PAIKVAATLUSE PROTOKOLL

Riigitee nr 11406 km 9,17 – 9,29 Ääsmäe - Kernu

Märkused objekti ülevaatuse kohta 17. oktoobril 2026.a kell 08:45 kuni 08:55

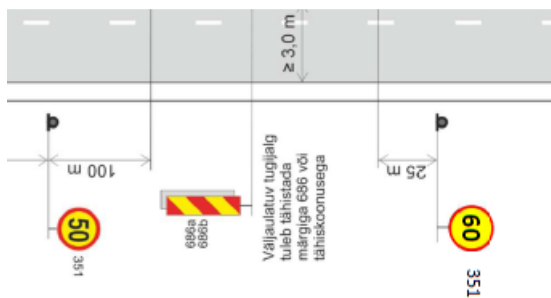
2. Valgetaustaliste liiklusmärkide valgustpeegeldavus ei vastanud EVS 613 nõuetele, mõõtetulemused vahemikus 55 – 68 $\text{cd} \cdot \text{lx}^{-1} \cdot \text{m}^{-2}$, nõutav kasutuses olevate märkide korral vähemalt 126 $\text{cd} \cdot \text{lx}^{-1} \cdot \text{m}^{-2}$. Liiklusmärkide pinnad vigastatud

Kohustame Teid hiljemalt 19.septembriks 2026 a kõnevaldama protokollis märgitud puudused ja viia liikluskorraldus riigiteel vastavusse Teile väljastatud liikluskorralduse lahendusega, kooskõlastatud 4. september 2026. a. reg nr. 174750.

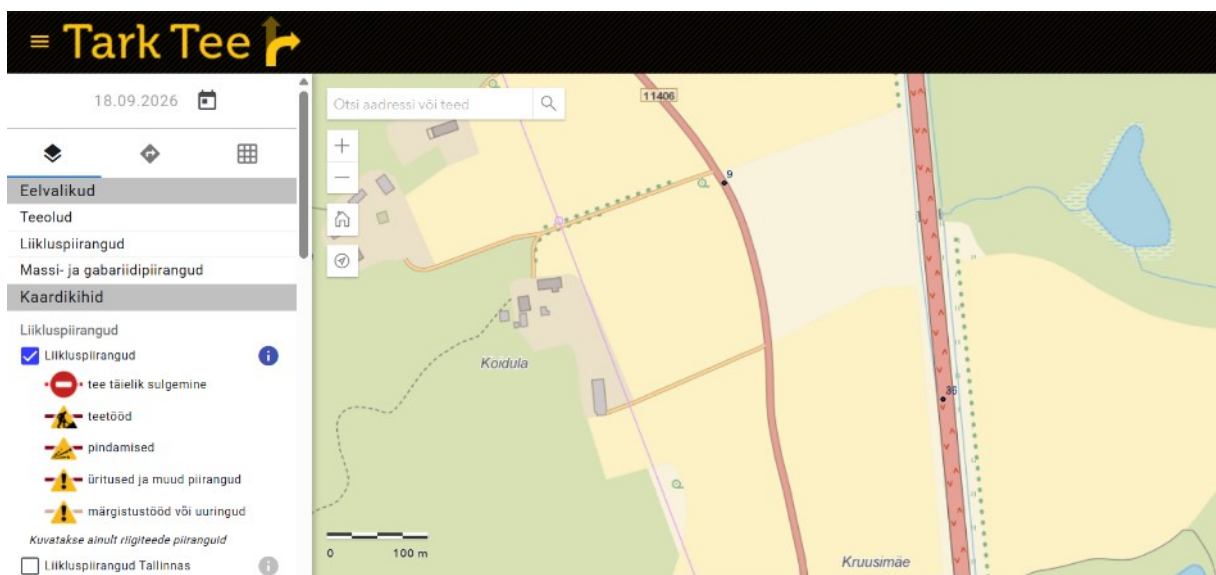
5. Palgivirn ei ole tähistatud liiklusmärkidega 686 Ohtlik teeäär
